# "REPTY" GÓRNOŚLĄSKIE CENTRUM REHABILITACJI

DN-ZP-382-16/1.1./23

Dotyczy: postępowania pn.: „Dostawa armatury sanitarnej”, nr sprawy GCR/34/W/2023

„REPTY” Górnośląskie Centrum Rehabilitacji im. gen. Jerzego Ziętka, przekazuje Wykonawcom treść zapytań wraz z wyjaśnieniami dot. opisu przedmiotu zamówienia.

8. Dotyczy pozycji nr 101-103

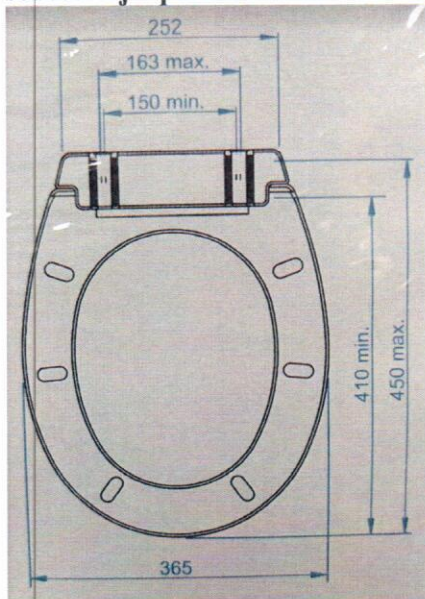
rura oc 1/2, 3/4, 1” – w zapytaniu stoi ilość 2 m, rury ocynkowane są w ilościach po 6 mb, czy w związku z tym można zaferować króćce ocynkowane długości 2 mb?

**Odpowiedź brzmi: Zamawiający informuje, że we wskazanych pozycjach dopuszcza zaferowanie króćców ocynkowanych o długości 2 mb.**
